釧路港港湾計画書

－ 軽易な変更 －

平成 25 年 1 月

釧路港港湾管理者

釧路港港湾計画位置図

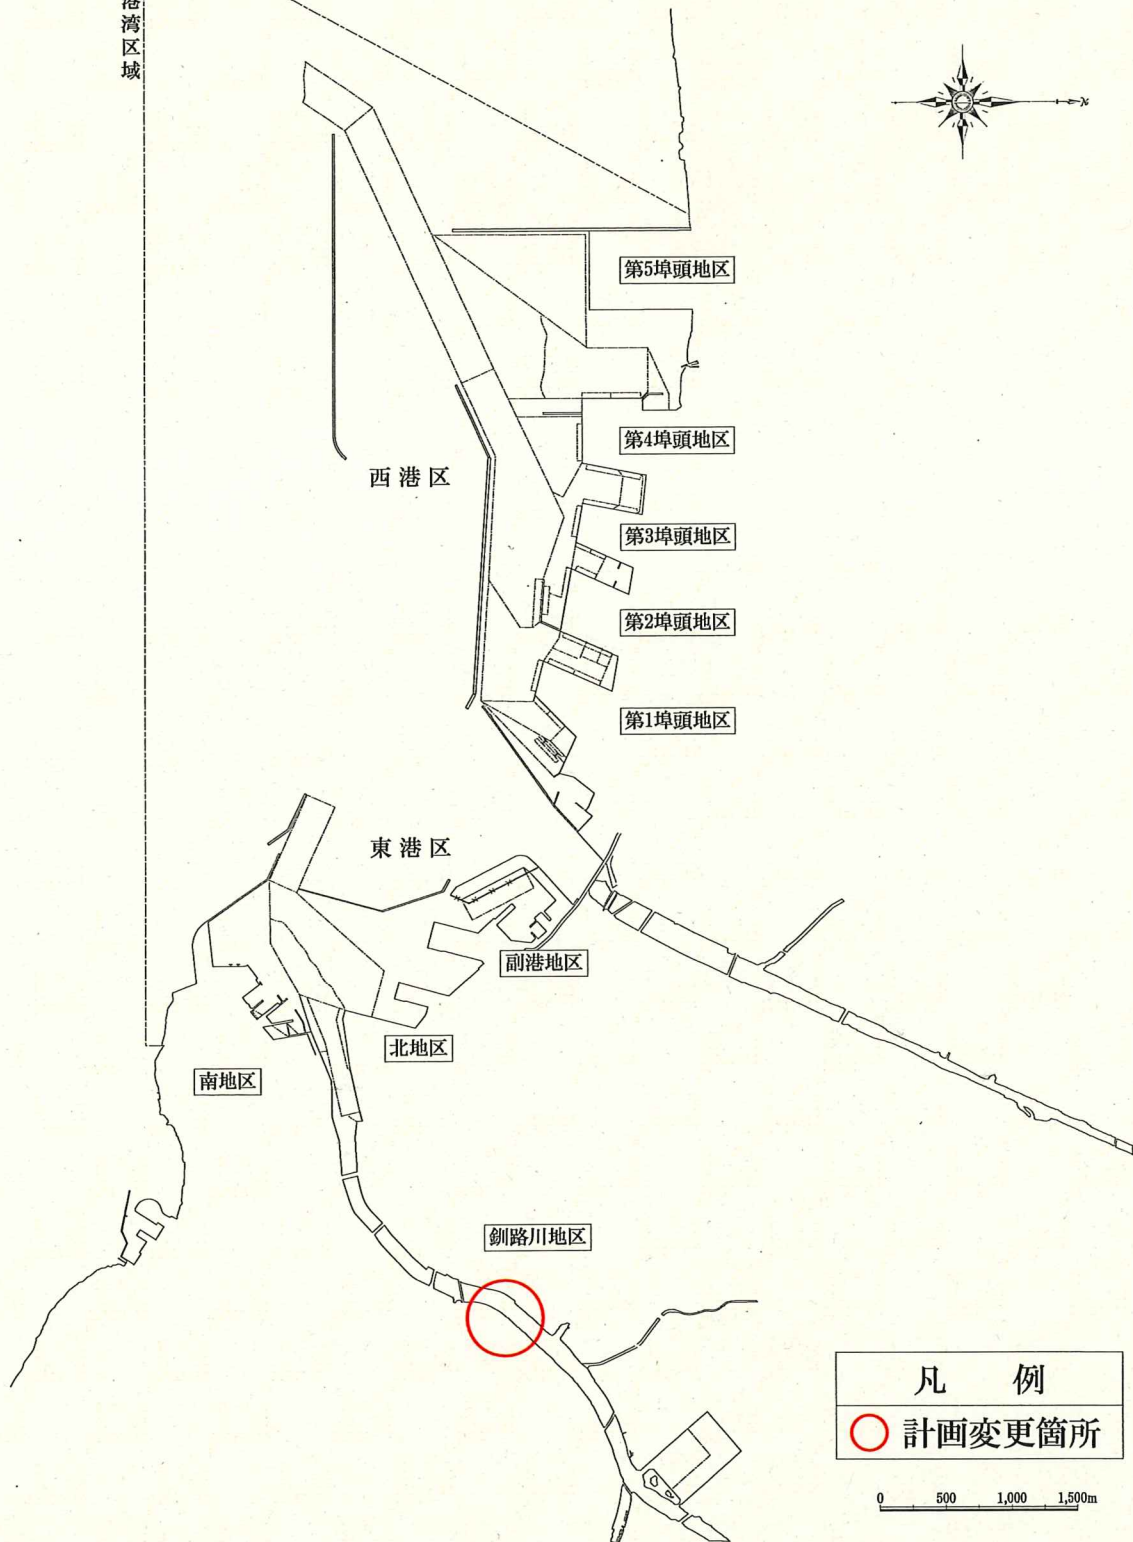
小型船の利用環境の変化に対応し、周辺環境に調和した利用を促進するため、釧路川地区において、小型船だまり計画を変更する。

小型船の利用環境の変化に対応するため、小型船だまり計画を変更する。

物揚場 水深 2 m 延長 1, 1 6 0 m [既設の変更計画]

埠頭用地 6 h a [既設の変更計画]

小型船だまり計画の変更に対応し、周辺環境に調和した利用を促進するため、土地利用計画を次のとおり計画する。
